锅炉受压元件焊接技术条件

JB/T 1613—93《锅炉受压元件焊接技术条件》 第 1 号修改单

本修改单经机械工业部于 1997 年 9 月 5 日以机械科[1997]711 号文批准，自 1997 年 10 月 1 日起实施。

图 1

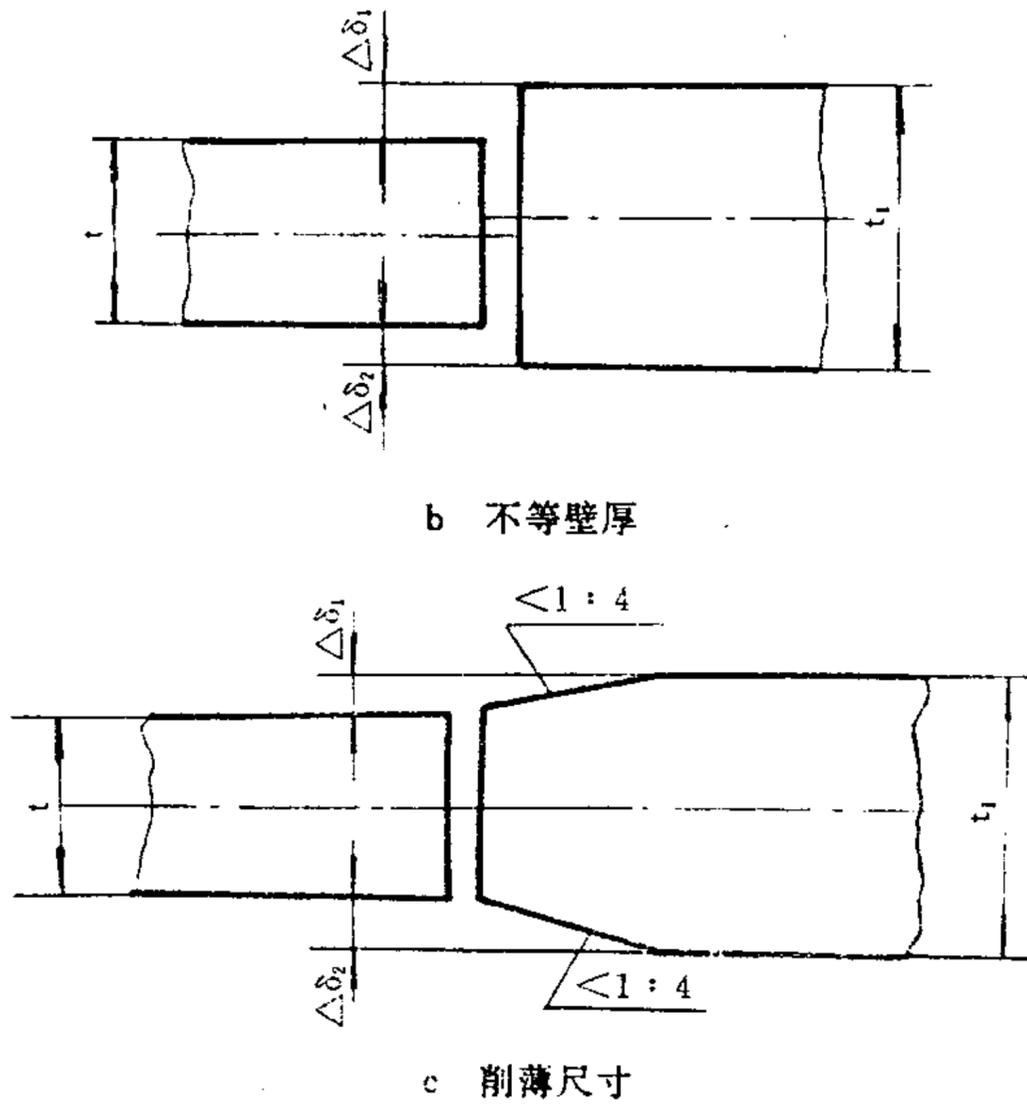
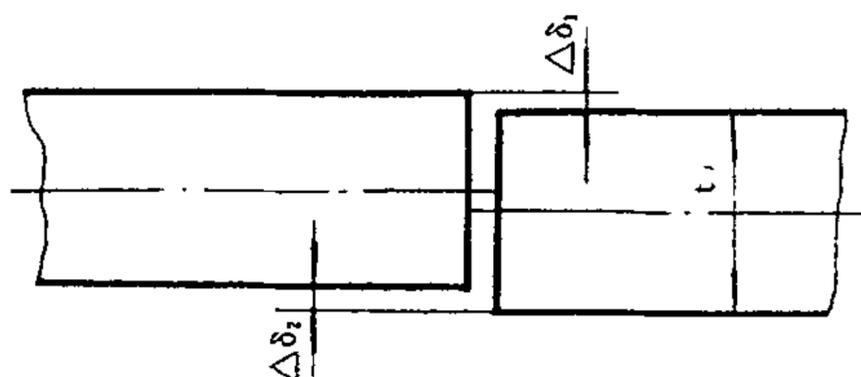
- 7、 5.9 条 a. 在末尾补充文句“当板厚大于 100 mm 时，不大于 6 mm”。
b. 在“……并且大于 3 mm 时”，后补充文句“(对薄板厚度大于 100 mm 的边缘偏差大于 6 mm 时)”。
“并且大于 3 mm”更改为“或者大于 3 mm”。
- 8、 5.10 条 a. 在末尾补充文句“当板厚大于 100 mm 时不大于 10 mm”。

图 2

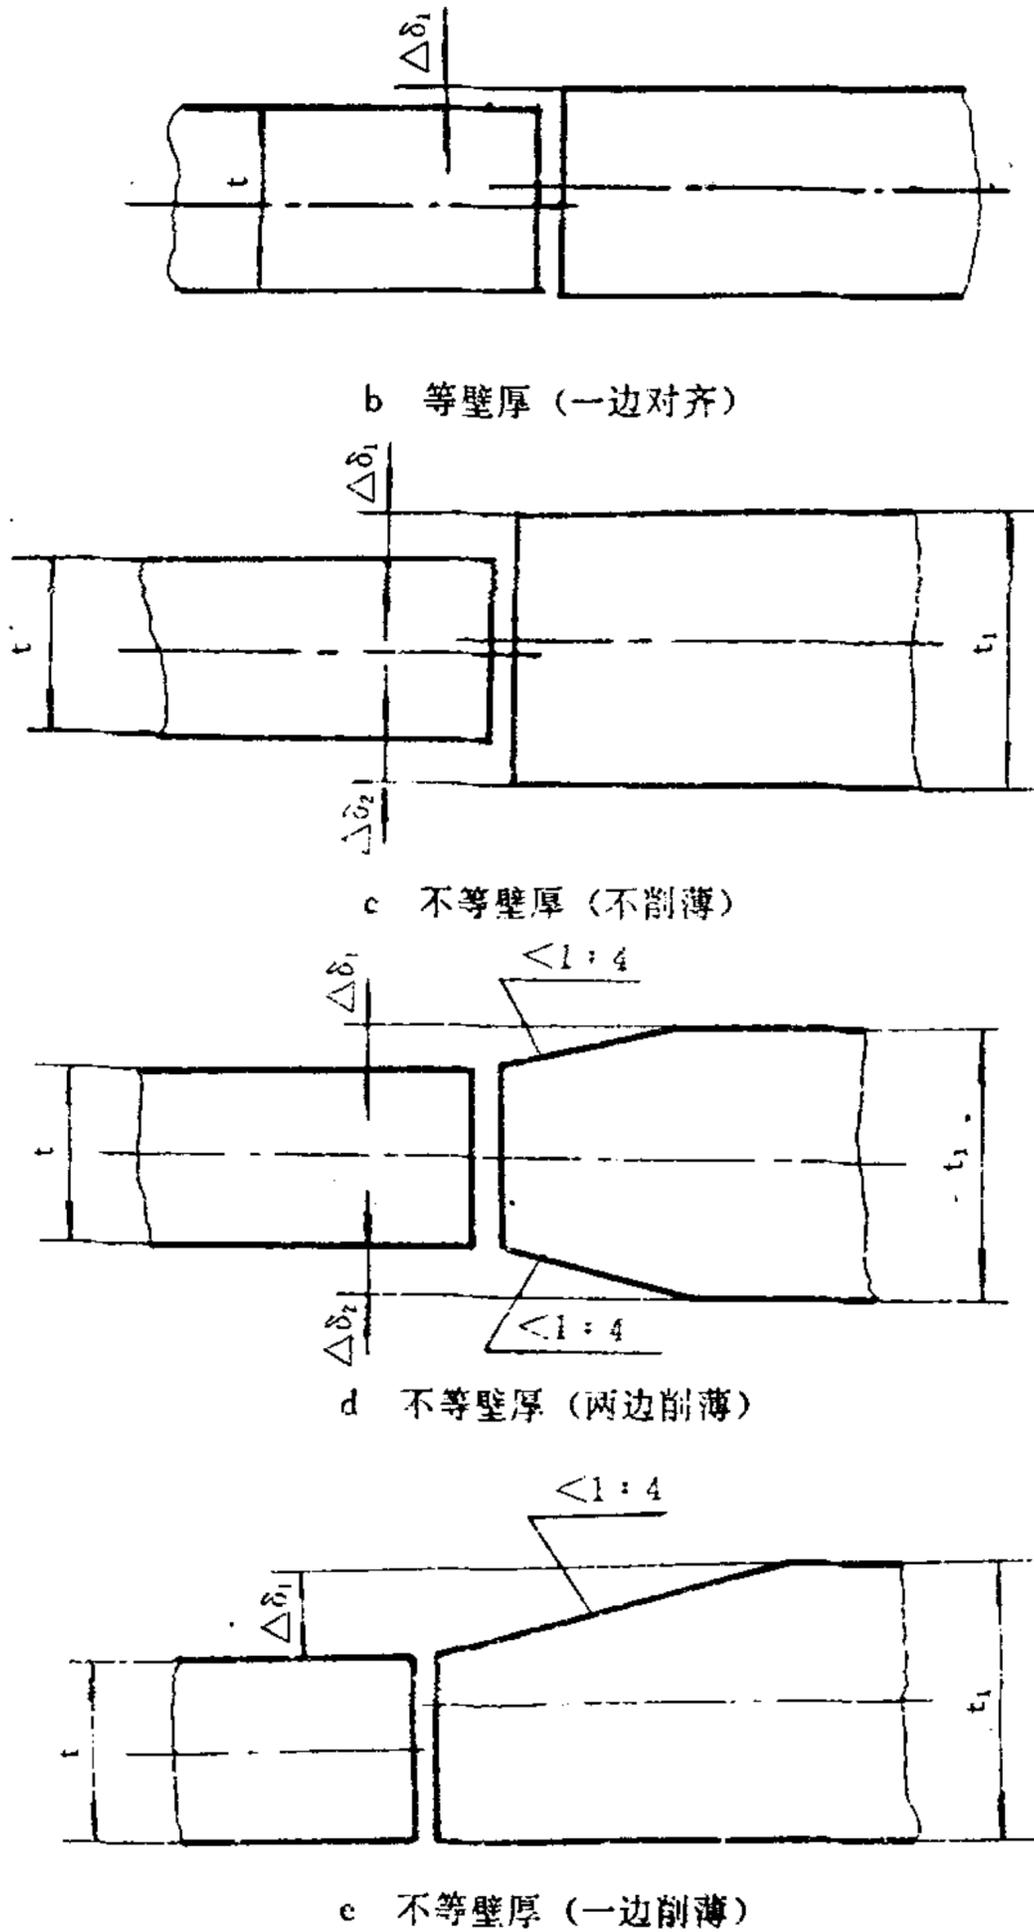
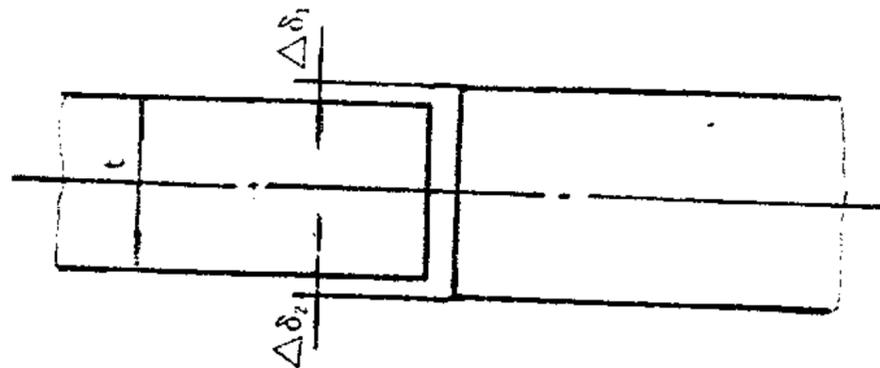
b. 在“……并且大于 6 mm 时”，后补充文句“(对薄板厚度大于 100 mm 的边缘偏差大于 10 mm 时)”。
- 9、 表 2 和表 3 中钢号应作如下更改：
“A3 改为 Q235—A；
SB 42 改为 SB 410；SB 46 改为 SB 450；SB 49 改为 SB 480。”
“A3F、15 MnVg”删除。
19 Mn6 改为 P355 GH
